LR2405A
2024年11月
泰和電気工業株式会社
継電器営業部

集合型漏電火災警報器【UP-10LA】生産終了のお知らせ

従来品 UP-10LA型

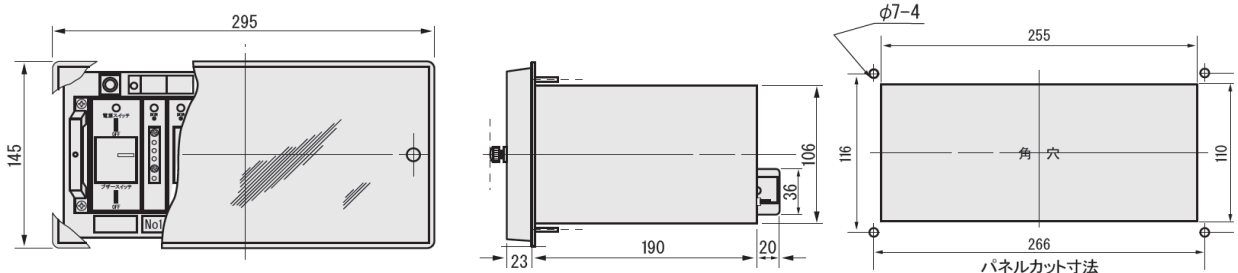
項目	従来品	代替候補品(漏電継電器)	
形式	UP-10LA	UP-5D (5回路)	UP-10D (10回路)
適用規格	消防検定品	JISC8374(漏電継電器)適合品	
取付方式	屋内埋込形	屋内埋込形 ※注1	
外形(W×H×D)	295×145×233	169×118×126.2	
感度電流整定	0.1-0.2-0.4-0.8A	0.03-0.1A(10mAステップ)、0.1-1.0A(50mAステップ)、1.0-4.0A(100mAステップ)、L(ロック)、-(未使用)	
動作時間	0.1-0.3秒	0.1、0.3-1.0秒(50msステップ)、1.0-5.0秒(100msステップ)	
ブザー	内蔵	実装無し	
組合せZCT	弊社消防検定品と組合せ可	弊社漏電継電器規格品と組合せ可

消防検定品である集合型漏電火災警報器の代替品はありません。類似機能品である漏電継電器(JISC8374適合品)の集合型の採用をご検討ください。
